**Riqualficazione funzionale e messa in sicurezza della scuola materna comunale “Poerio” con micro-  
nido, di Via Poerio 1, angolo Via Bisignano.**

**PERIZIA DI VARIANTE NON SOSTANZIALE N. 01**  
(art. 106 - comma 1 lett. e) - d. Lgs. 50/16)

**Relazione di variante**

TRAVE DA NON CONSOLIDARE

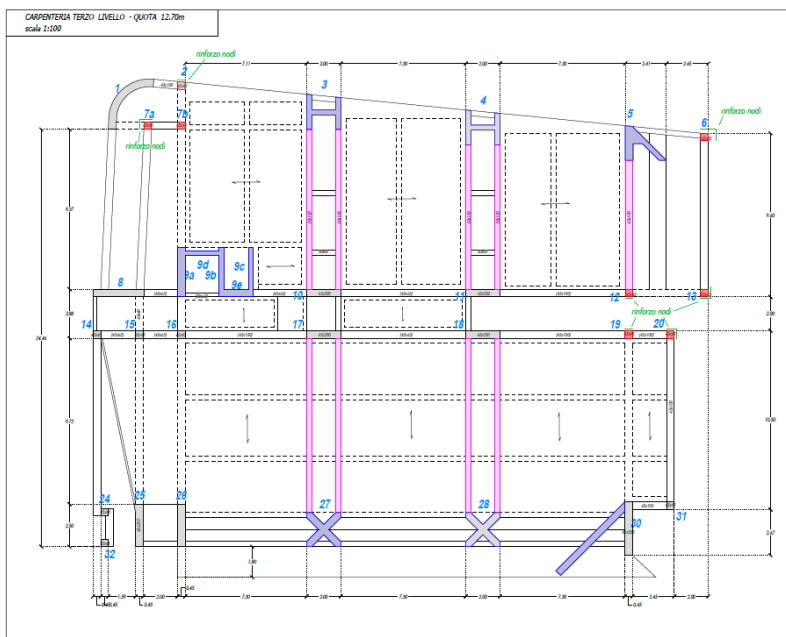
Sono state integrate le lavorazioni relative alla demolizione delle pareti sovrastanti le travi oggetto di consolidamento al Piano Primo ed alla successiva ricostruzione, nonché quelle necessarie per i tagli ed i ripristini di muratura la Piano Terra. Inoltre è stato stralciato l'intervento di consolidamento della trave tra gli elementi 5 e 12.

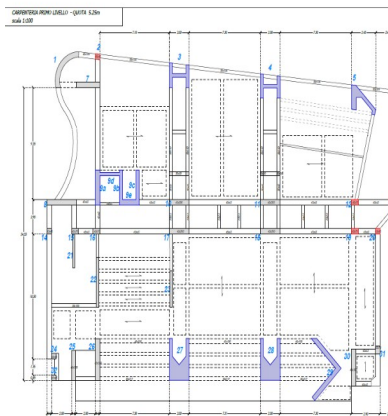
1) E' stato ridotto il numero di pilastri oggetto di consolidamento in fibra e le effettive altezze d'intervento prevedendo nello specifico

- il consolidamento dei pilastri n.ri 2-6-13-20 partendo dalla parte fuori terra
- Il consolidamento dei pilastri n.ri 12 e 19 partendo dal solaio del piano seminterrato

2) E' stato ridotto il numero di Nodi oggetto di confinamento e le altezze d'intervento prevedendo nello specifico

- il confinamento dei nodi pilastri n.ri 2-12-19-20 altezza innesto solaio 3 livello
- il consolidamento dei nodi pilastri n.ri 6 e 13 altezza innesto solaio 4 livello (copertura)

INTERVENTO IN FIBRA PROPOSTO  
PER SETTI A CROCE

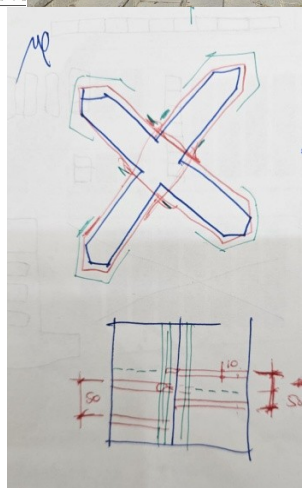
3) E' stato Previsto l'intervento di risanamento strutturale del cls ammalorato alle sole parti a vista dei setti esistenti; inoltre, è stato limitato l'intervento di rinforzo strutturale ai soli setti con pianta a Croce, integrando tutte le lavorazioni necessarie per raggiungere la quota altimetrica al piano interrato cui corrisponde il cambio di sezione e sostituendo all'intervento con lamelle in acciaio previsto in progetto, quello meno invasivo con fibre di carbonio che garantisce peraltro la finitura e tinteggiatura dell'elemento senza elementi sporgenti.

BASAMENTO DA  
RAGGIUNGERE

NUOVA  
RAMPA  
PENDENZA  
8%

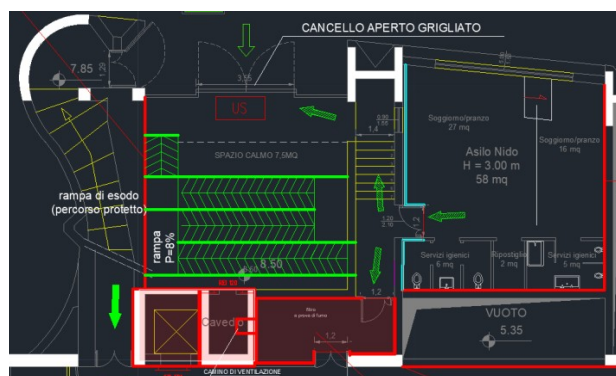
Sono state previste le lavorazioni in ferro aggiuntive e necessarie per realizzare una rampa disabili in ferro zincato al Piano Terra, che consenta di recepire le integrazioni dell'ultimo parere rilasciato dai VVF rispettando la pendenza massima pari all'8% per le rampe e gli opportuni pianerottoli di riposo in prossimità dei cambi di direzione.

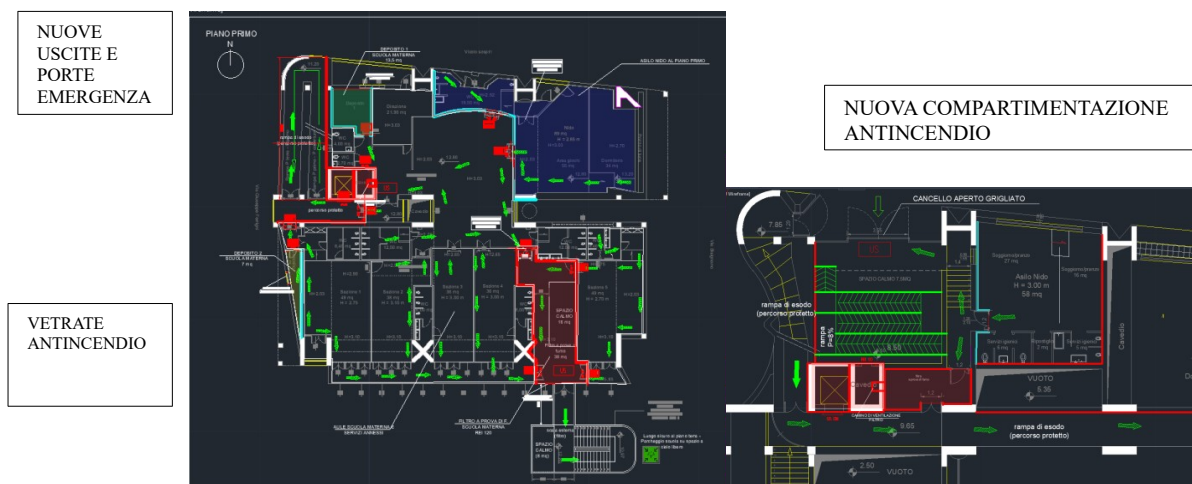
- la presenza, all'estradosso del solaio in elementi alleggeriti in polistirolo (già di per se altamente coibentante), di un preesistente isolante in lana vetro dello spessore medio di 5 cm;
- la presenza di un risvolto di guaina doppio strato posto al di sotto degli intonaci delle pareti perimetrali della copertura fortemente ammalorato, che ne pregiudica la tenuta;
- lo stato di degrado dei manti impermeabili a vista delle aree non pavimentate attualmente non ricomprese nella previsione di progetto

Le rilevanzze emerse hanno richiesto le seguenti variazioni rispetto al progetto:

- 1) incrementate e rettificare le superfici delle aree pavimentate includendo anche la zona di sbarco all'arrivo della rampa di accesso;
- 2) previsione della rimozione dei risvolti di guaina laterale ed incrementata la superficie spicconata inserendo anche le pareti alte e il relativo ripristino degli intonaci dopo la posa delle nuove guaine;
- 3) rimozione dello strato isolante di progetto e prevista la preliminare pulizia e sfiammatura del manto impermeabile esistente posto al di sotto del massetto da demolire, prima della posa del nuovo strato

- 4) integrazione delle lavorazioni per posa in opera di manto impermeabile doppio strato delle zone a vista non pavimentate.
